女川原子力発電所第2号機 工事計画審査資料	
資料番号	02-補-E-01-0100-6-4 改 4
提出年月日	2023年6月 27日
【凡例】 : 前回ヒアリング資料からの変更箇所

補足-100-6-4 原子炉格納容器調気系主配管の

要目表記載変更について

東北電力株式会社

参考資料1：原子炉格納容器調気系主配管の要目表の記載変更内容説明(2/6)

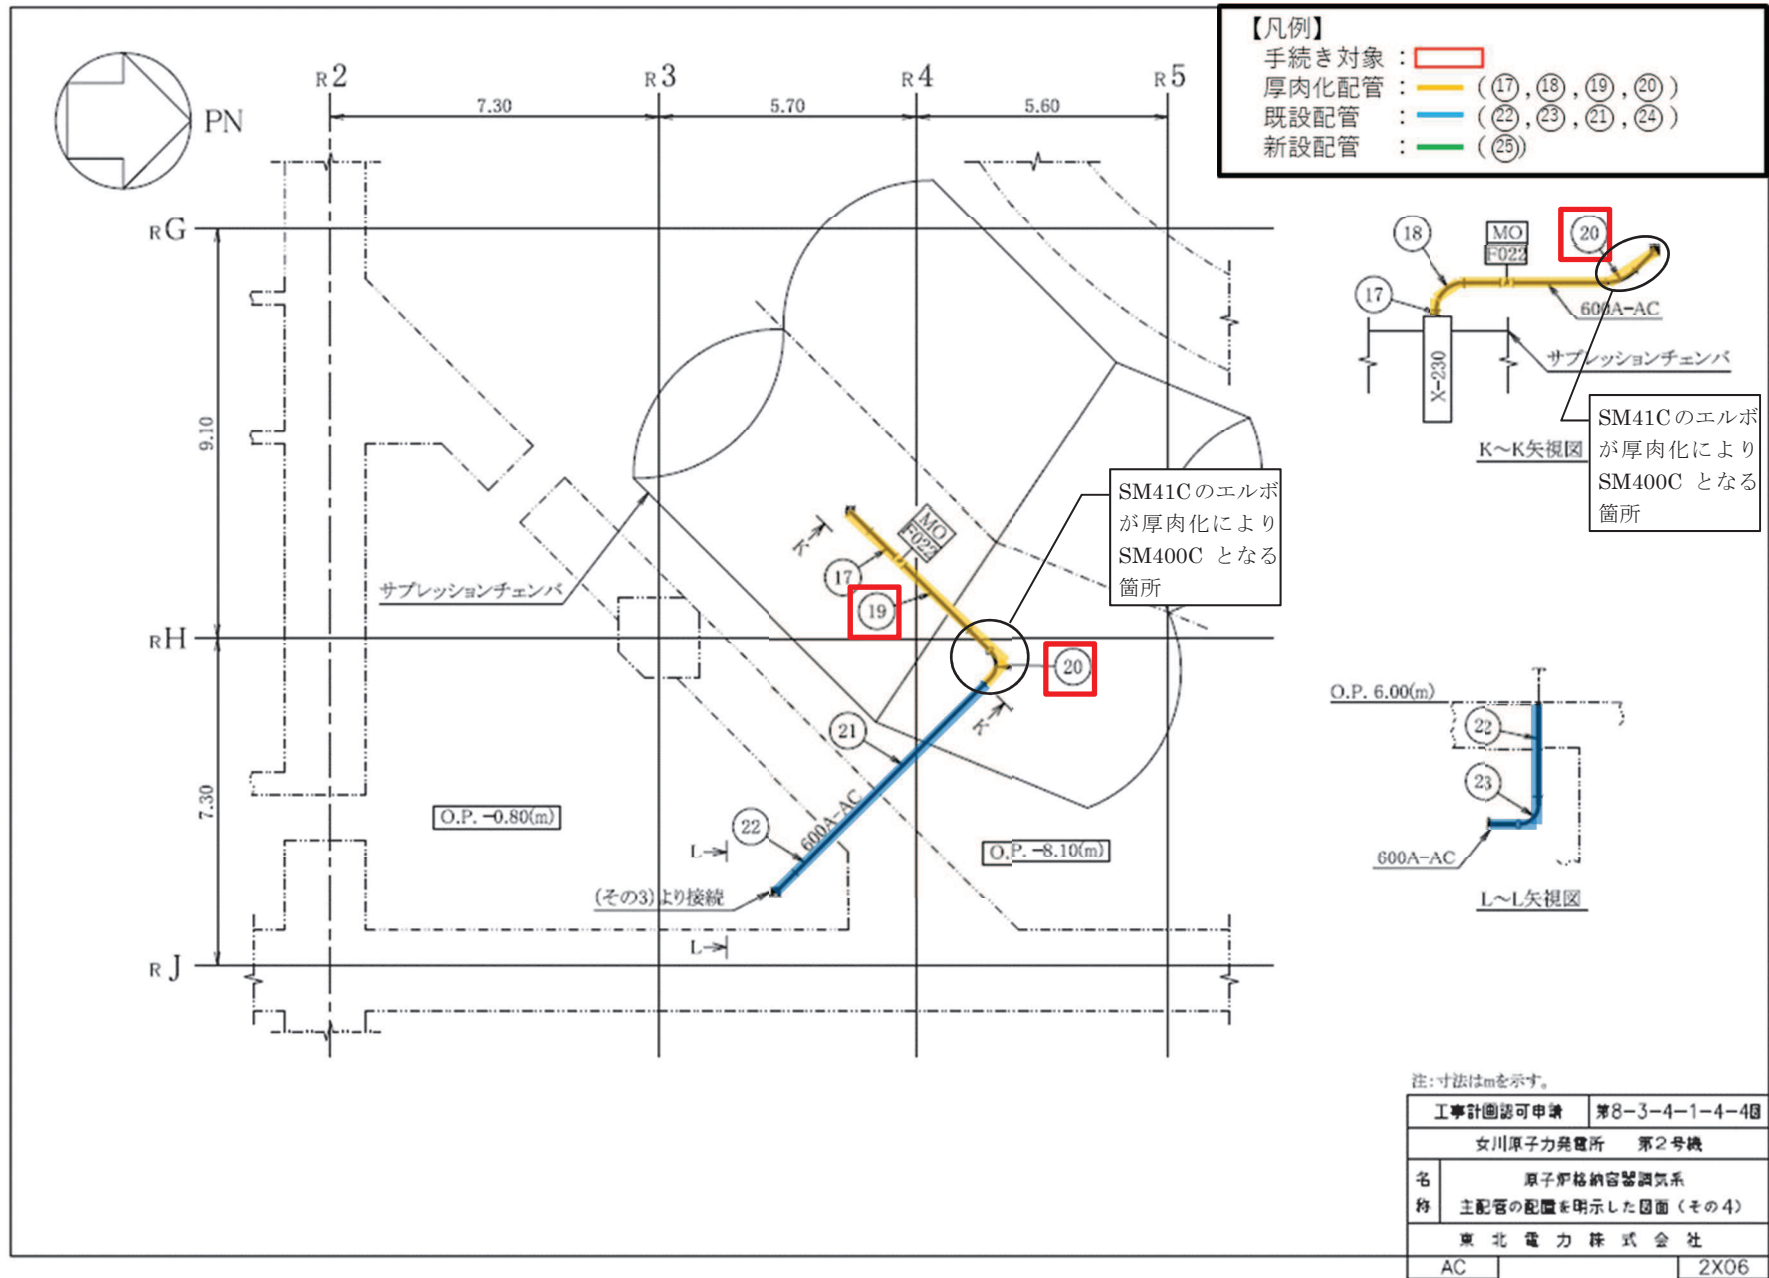
変更前					変更後						
名称	最高使用圧 (kPa)	最高使用温度 (°C)	外径*1 (mm)	厚さ*2 (mm)	材料	名称	最高使用圧 (kPa)	最高使用温度 (°C)	外径*1 (mm)	厚さ*2 (mm)	材料
ドライウェル出口配管分岐点 ~ T48-F046	427	171	609.6	(9.5)	SM400C	変更なし					
原子炉格納容器 (X-230) ~ ドライウェル出口配管分岐点	427	104 ⁽¹⁷⁾	609.6	(31.0)	SM400C	原子炉格納容器 (X-230) ~ ドライウェル出口配管分岐点	427	104 ⁽¹⁷⁾	609.6	(31.0)	SM400C
	854 ^{**}	200 ^{**}	609.6	(31.0)	SM400C		854 ^{**}	200 ^{**}	609.6	(31.0)	SM400C
	427	171	609.6	(31.0)	SM400C		427	171	609.6	(31.0)	SM400C
	854 ^{**}	200 ^{**}	609.6	(17.5)	SM400C		854 ^{**}	200 ^{**}	609.6	(17.5)	SM400C
継手 (エルボ)	管	22	609.6	(9.5)	SM41C SM400C	継手 (エルボ)	管	22	609.6	(31.0)	SM400C

【凡例】
 手続き対象 :
 厚肉化配管 : (17, 18, 19, 20)
 既設配管 : (22, 23, 21, 24)
 新設配管 : (25)
 ※丸番号は主配管配置図の部品番号を示す

工事計画認可申請	厚8-3-4-1-4-3回
女川原子力発電所 第2号機	
名	原子炉格納容器調気系
詳	主配管の配置を明示した図面(その3)
東北電力株式会社	
AC	1830

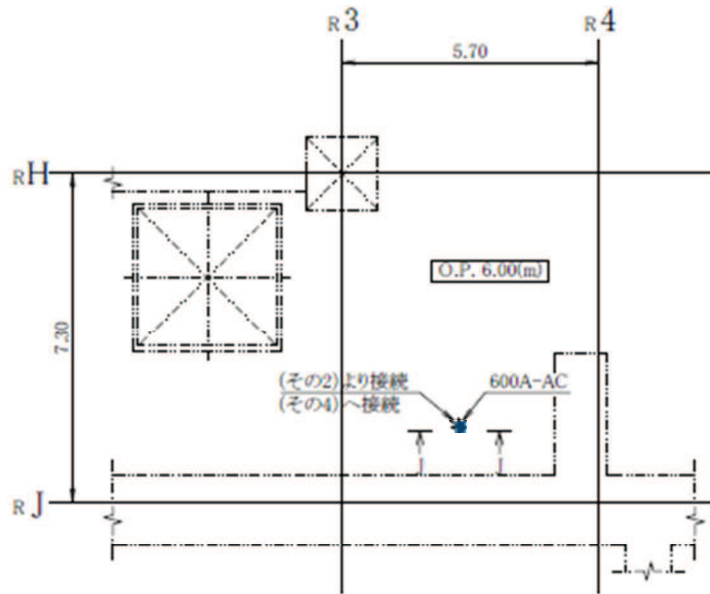
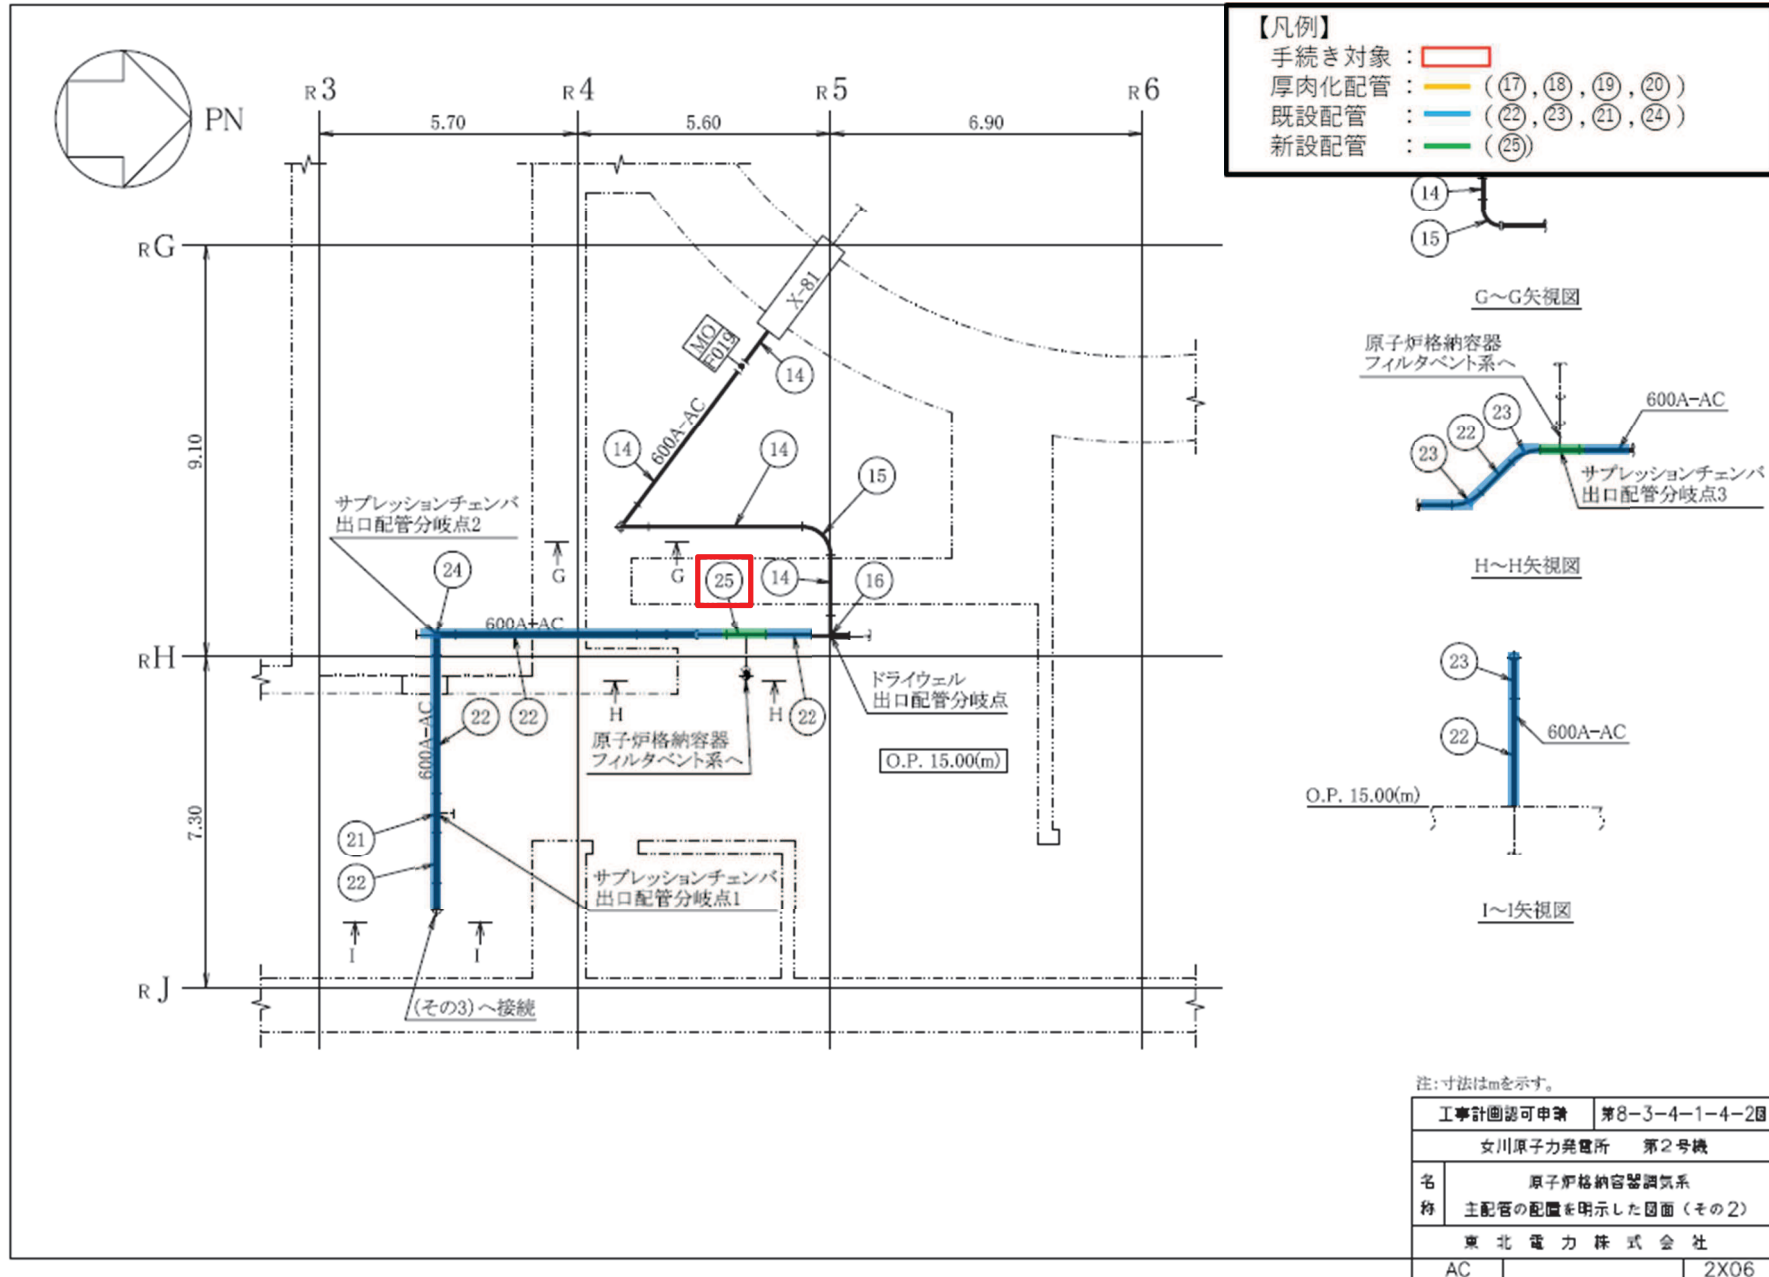
- 手続き対象 :
- 厚肉化配管 : (17, 18, 19, 20)
- 既設配管 : (22, 23, 21, 24)
- 新設配管 : (25)

図 1 継手の製造方法 (引き抜き製法)

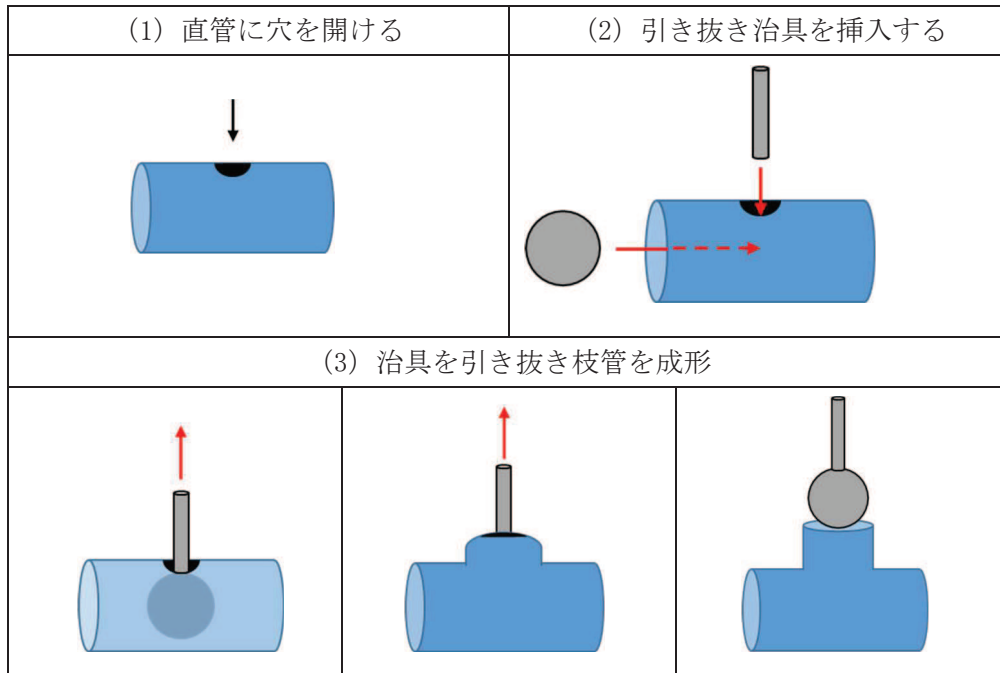
原子炉格納容器調気系から原子炉格納容器フィルタベント系への分岐点において 600A/600A/400A の管継手を採用する。当該管継手は口径、肉厚等より引き抜き製法で製造されるものである。引き抜き製法の概要を図 1 に示す。

図2 JIS規格管継手及びJIS規格外管継手に係る強度の確認方法の概念図

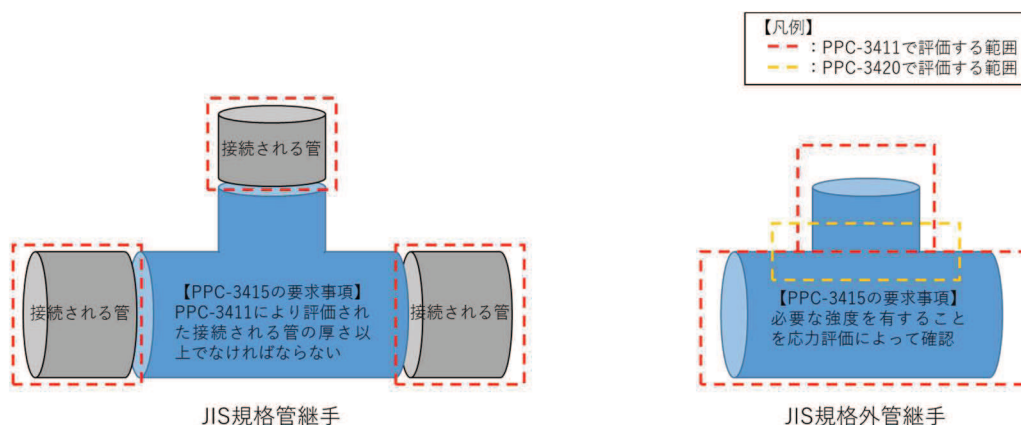
JSME設計・建設規格2005/2007クラス2配管におけるJIS規格管継手に対する要求及びJIS規格外管継手の強度の確認方法について表1及び図2に、JIS規格外管継手の主な設計の流れについて図3で整理する。

JSME設計・建設規格2005/2007クラス2配管 PPC-3415 (青下線:JIS規格管継手, 赤下線JIS規格外管継手)	強度の確認方法
JIS規格管継手		管継手の厚さが、管継手に接続される管の必要とされる厚さ以上であることを確認 PPC-3411
JIS規格外管継手		管継手の厚さが、当該の管継手の主管部に必要とされる厚さ以上であることの確認並びに主管部に設けた穴(主管部及び分岐管の接続部)の近傍に対して必要な強度を有することの確認 PPC-3411 PPC-3420
